改善箇所説明図

改善の内容

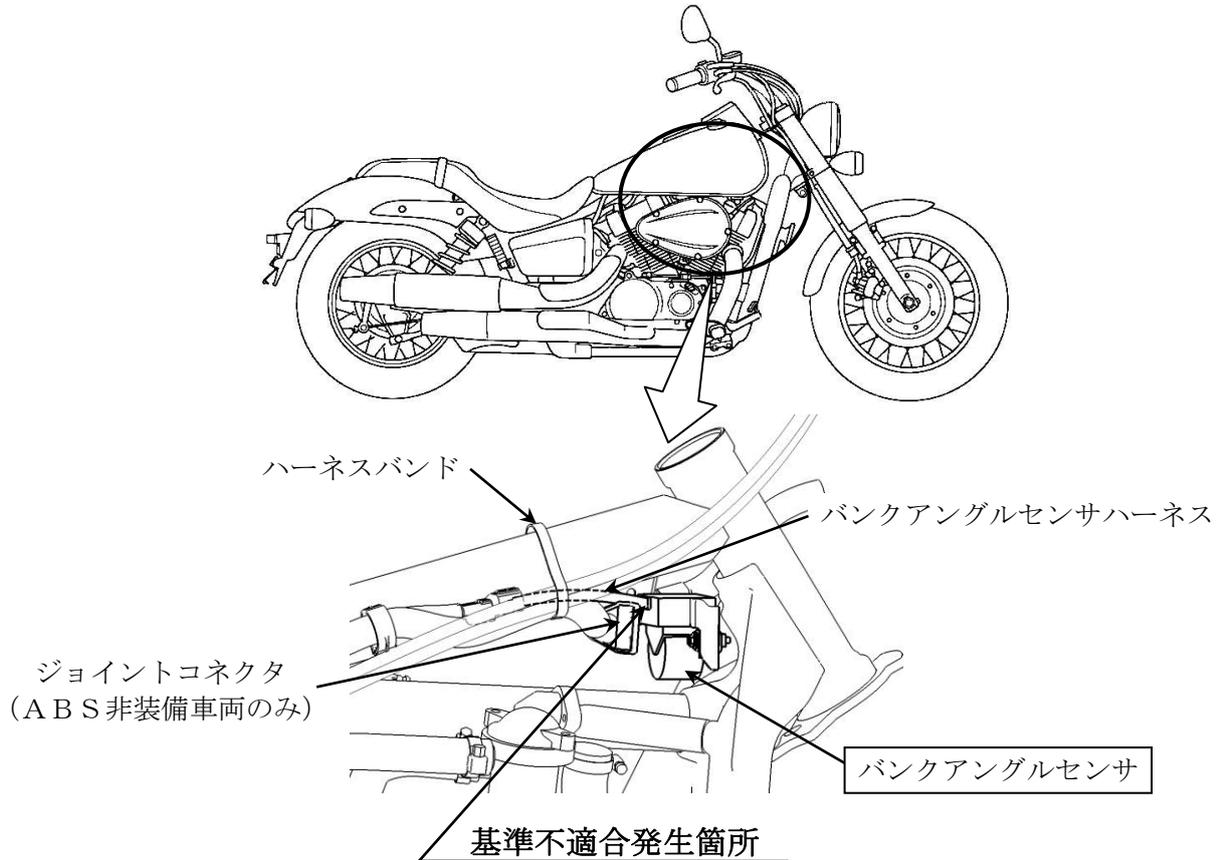
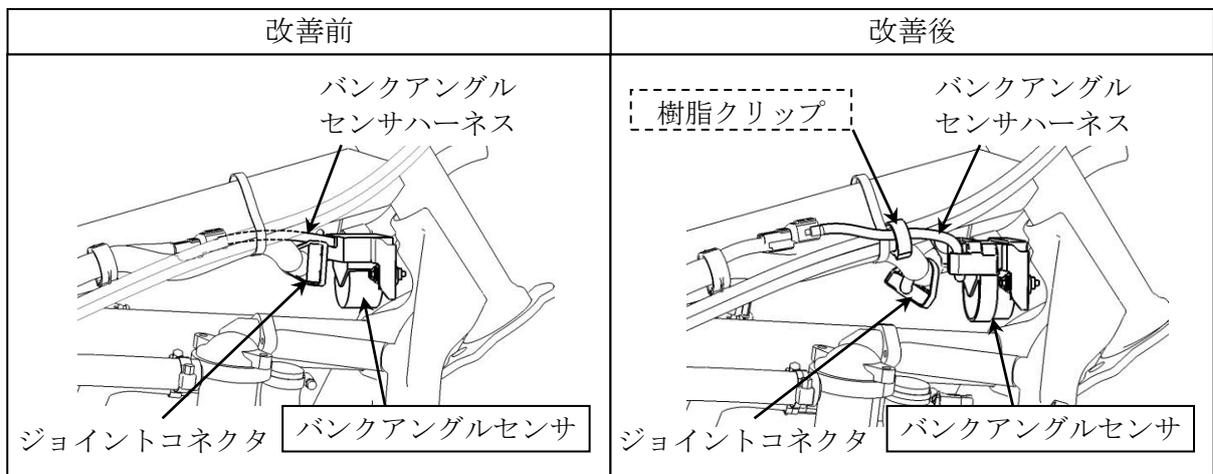
転倒時にエンジンを停止させる装置（バンクアングルセンサ）において、バンクアングルセンサハーネスの固定方法、また、アンチロックブレーキシステム（ABS）非装備車両にあつては、ジョイントコネクタの取付位置が不適切なため、走行中の振動により当該ハーネス取出し部が屈曲するものがある。そのため、そのまま使用を続けると、当該ハーネスが断線し、最悪の場合、エンジンが停止して再始動できなくなるおそれがある。

全車両、バンクアングルセンサハーネスの固定方法を変更するとともに、バンクアングルセンサを対策品と交換する。また、ABS非装備車両はジョイントコネクタの取付位置も変更する。

注： は交換部品を示す。 は追加部品を示す。
